Datum	15-11-2020	Opsteller	D. Korving	Aantal bijlagen	#
Ons Kenmerk	VERG-0293	Telefoonnr.	06-23912213		
Uw Kenmerk	WN2020-007059	E-mail	korving@veenix.nl		
Kopie aan					
Document ID					
Onderwerp	Aanvulling op aanvraag tijdelijke waterhuishouding Midden

Op 28 september 2020 ontving u van ons een aanvraag voor het verlenen van een vergunning op grond van de Waterwet. Uw aanvraag heeft betrekking op het realiseren van de tijdelijke waterhuishouding in het projectgebied 'Midden', ter voorbereiding op de geplande wegwitbreiding van de A9 Badhoevedorp – Hollandrecht.

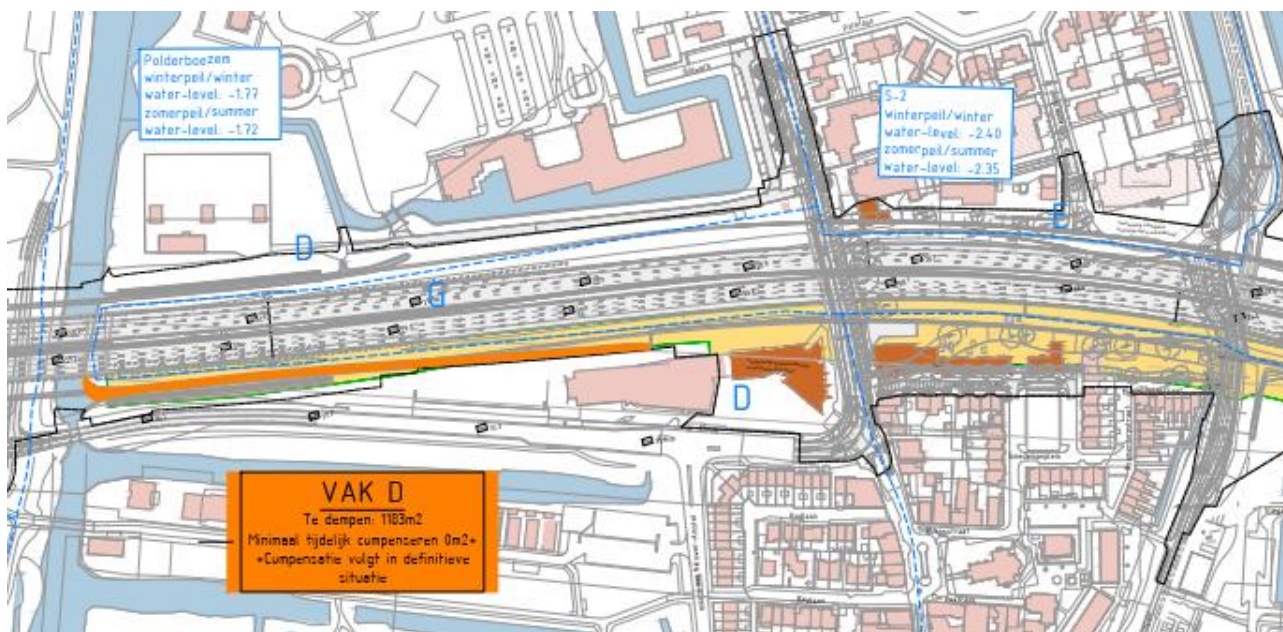
3. Een toelichting op de waterhuishouding achter het KPMG-gebouw. In de huidige aanvraag staat het systeem niet meer direct in verbinding met de duiker naar het Meanderpark. Dit kan worden

opgelost door de watergang tussen Ouderkerkerlaan en het KPMG-gebouw te verbinden met een duiker.

> Wij hebben met de gemeente Amstelveen besproken dat onder het fietspad van de Burgemeester Rijnderslaan naar de Ouderkerkerlaan een duiker wordt aangelegd. Hierdoor ontstaat een verbinding van de watergangen ten zuiden van het voormalig KPMG-gebouw richting het westen. In de tijdelijke situatie zal ook dit westelijke deel van de watergang worden aangesloten op duiker KDU13284 richting Meanderpark. Daarmee komen wij tegelijk tegemoet aan de wens om duiker KDU13284 vanuit twee richtingen te blijven voeden. Een en ander is weergegeven op tekening A9BH-VO-0005-T-TLW-WHH-001 revisie B.
